02-05
**INFORME DE AUDITORÍA TÉCNICA
EXTERNA
PROYECTO CONSERVACIÓN VIAL DE LA
RUTA No.1 AUTOPISTA BERNARDO SOTO
LPCO-010-01**

OK
**INFORME
LM-PI-PV-AT-08-05**

INFORME DE AUDITORÍA TÉCNICA EXTERNA PROYECTO DE CONSERVACIÓN VIAL DE LA AUTOPISTA BERNARDO SOTO LPCO-010-01

Gráficos No.1, 2, 3: Resultados de la comparación de la capacidad estructural entre el carril nuevo y el carril viejo en la autopista Bernardo Soto.

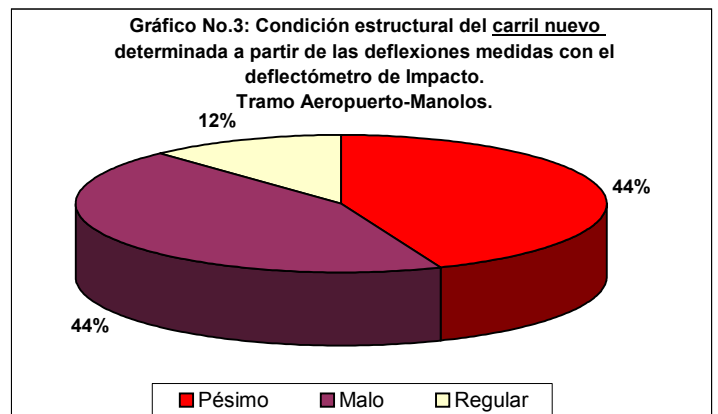
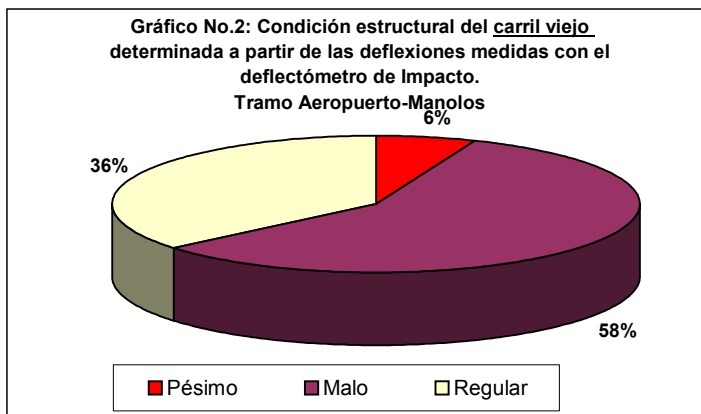
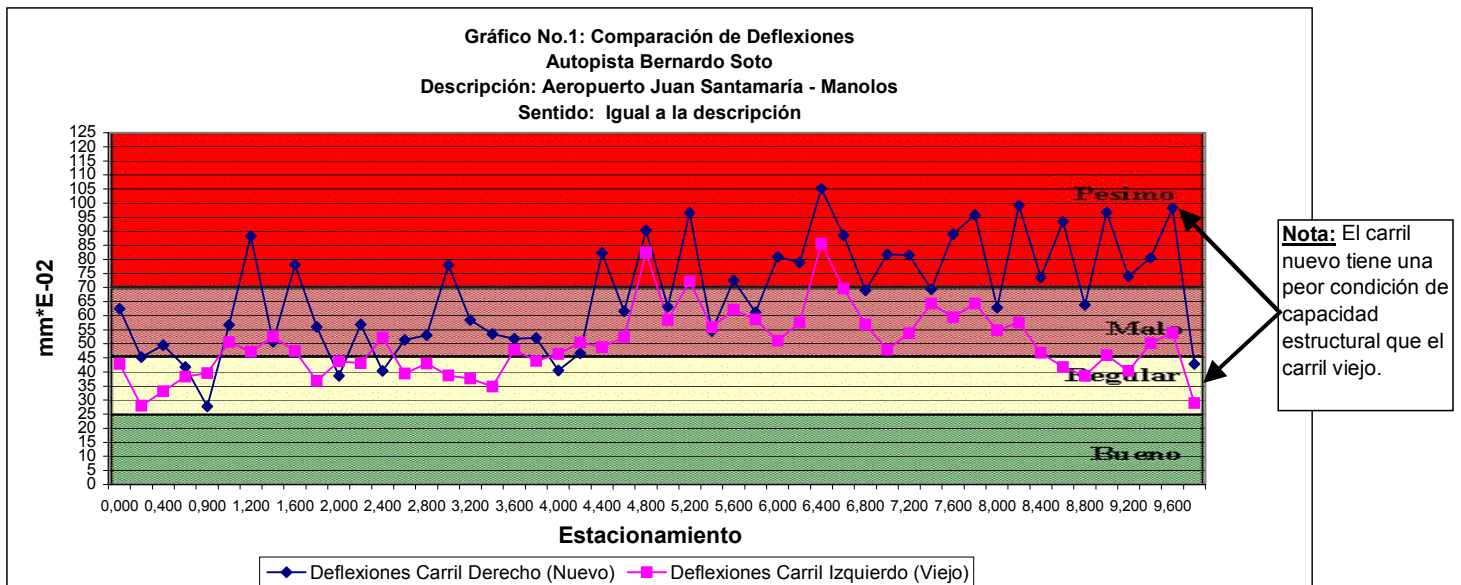
Los gráficos anteriores muestran los resultados de la evaluación de la capacidad estructural comparada entre dos carriles de la Bernardo Soto, en el sentido Aeropuerto – Manolos. Como se puede apreciar en el gráfico No.1, los valores mayores de deflexiones o deformaciones son los que están asociados con una menor capacidad estructural. Los gráficos muestran cómo las mayores deflexiones se encuentran en el carril más nuevo, colocándolo en un 44% dentro de un rango de pésimo estado estructural, un 44% en una condición de mal estado y solo un 12% en regular estado estructural. Inclusive el carril viejo, con muchos años de servicio, muestra una mejor condición estructural que el carril recién construido.

Estos resultados reflejan la condición de un carril nuevo, sobre la ruta No.1 del país, que no fue construido de acuerdo a un diseño estructural y que ha fallado por fatiga del material de forma prematura (poca durabilidad), presentado deterioros en el corto plazo y una reinversión muy alta en reparaciones (ver hallazgo No.5).

Gráficos No.4, 5, 6: Resultados de la comparación de la capacidad estructural entre el carril nuevo y el carril viejo en la autopista Bernardo Soto.

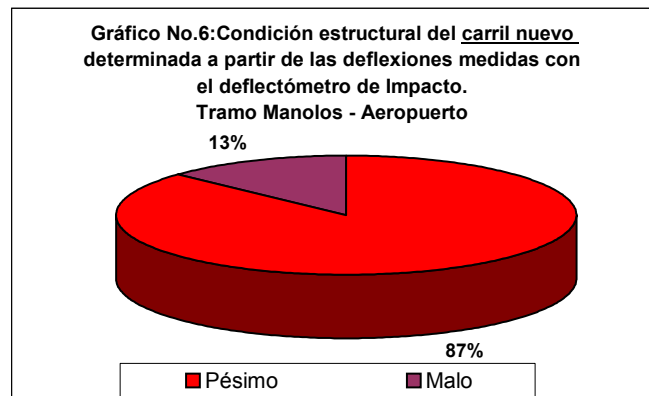
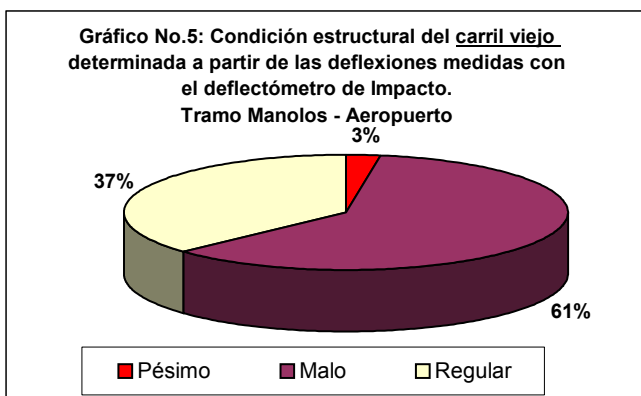
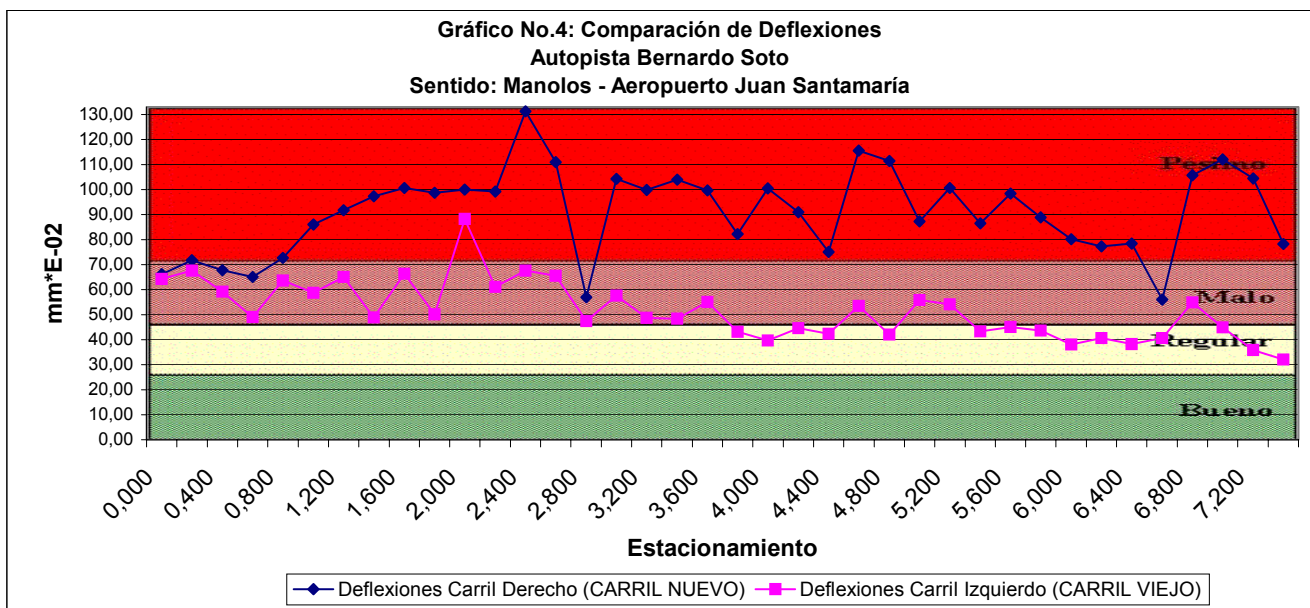
En este caso (dirección Manolos – Aeropuerto) la condición de la estructura del pavimento recién construido es aún peor que en el caso anterior (dirección Aeropuerto – Manolos) ya que se presenta el carril nuevo un 87% de su estructura en pésimo estado estructural y un 13% en mal estado.

El carril nuevo que ha presentado una condición estructural entre mala y pésima fue construido entre el 13 de agosto de 2003 y el 19 de diciembre de 2003 con un costo para el Estado de \$1.013.530,32, únicamente en las labores de construcción, sin tomar en cuenta las reparaciones realizadas posteriormente por la falla prematura de la obra, las cuales se cuantificarán más adelante en este informe (Vida útil menor a 1 año). Esta situación muestra el pésimo resultado de gastar los recursos del Estado en obras que no cuentan con estudios técnicos y que presentan severos deterioros en muy corto plazo.

Gráficos No.7, 8 y 9: Resultados de la comparación de regularidad superficial entre el carril nuevo y el carril viejo en la autopista Bernardo Soto, sentido Aeropuerto - Manolos.

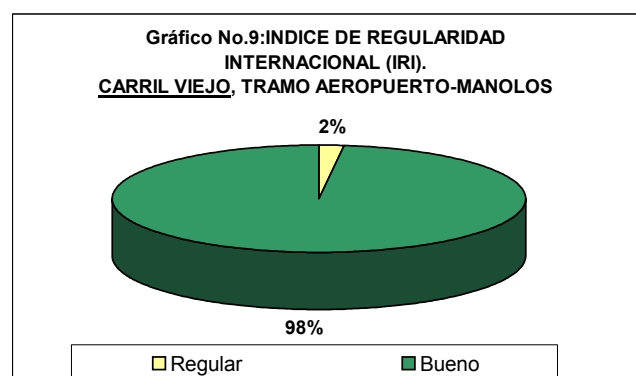
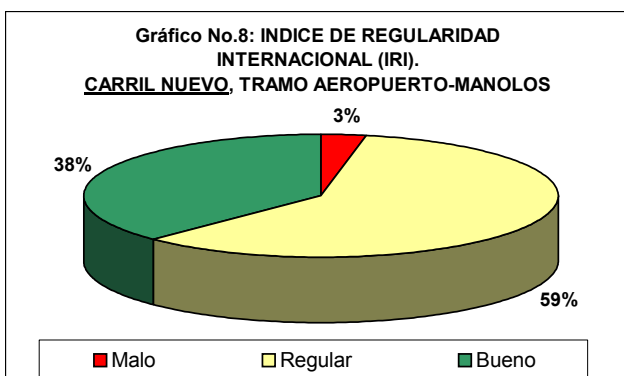
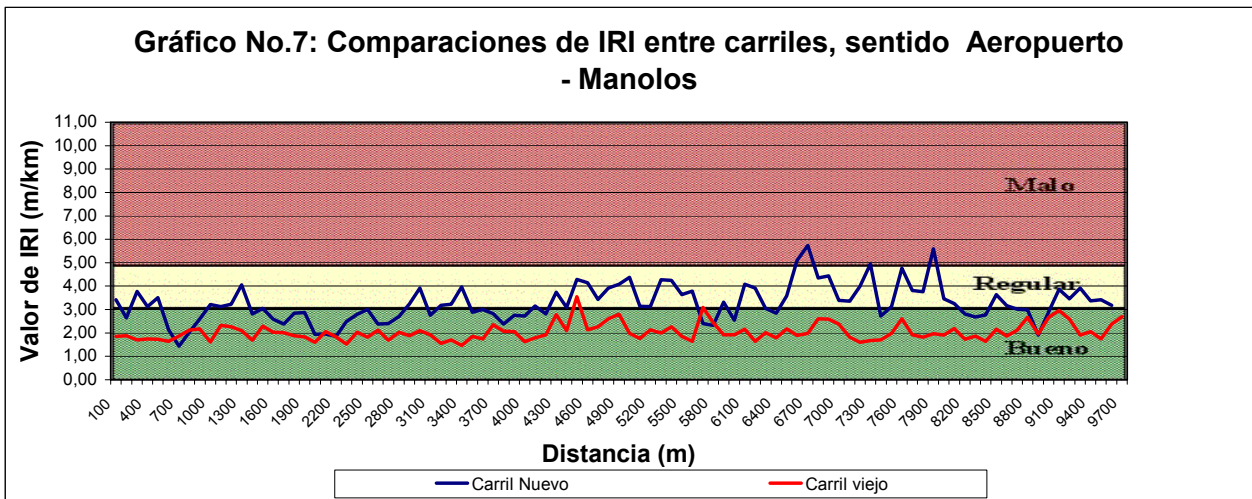
Sobre los resultados de la regularidad superficial obtenidos por la auditoría técnica y mostrados en los gráficos anteriores, se observa una condición que sitúa al carril nuevo de la autopista Bernardo Soto con una condición de deterioro superficial entre regular y mala. Esta condición se presenta cuando el IRI o índice de regularidad internacional es mayor de 3, parámetro que, de acuerdo a los estándares internacionales es inaceptable para una superficie de ruedo construida recientemente, como es el caso de este carril.

Figura No.1: Condición de pendiente inadecuada en algunas zonas del tramo Radial Alajuela – Intersección Manolos.

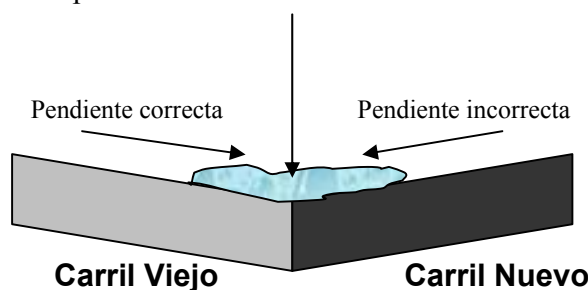
Otro defecto detectado por la auditoría técnica, asociado con una deficiente construcción del carril nuevo, corresponde con la falta de una correcta pendiente de bombeo entre el carril existente y el carril de ampliación, que permita la evacuación del agua y evite la formación de pozos en varias secciones de la vía. La condición detectada se ilustra en el siguiente diagrama:

Agua atrapada sobre la junta longitudinal de los carriles, lo que facilita la formación de deterioros prematuros y problemas de seguridad vial por hidroplaneo de los vehículos.
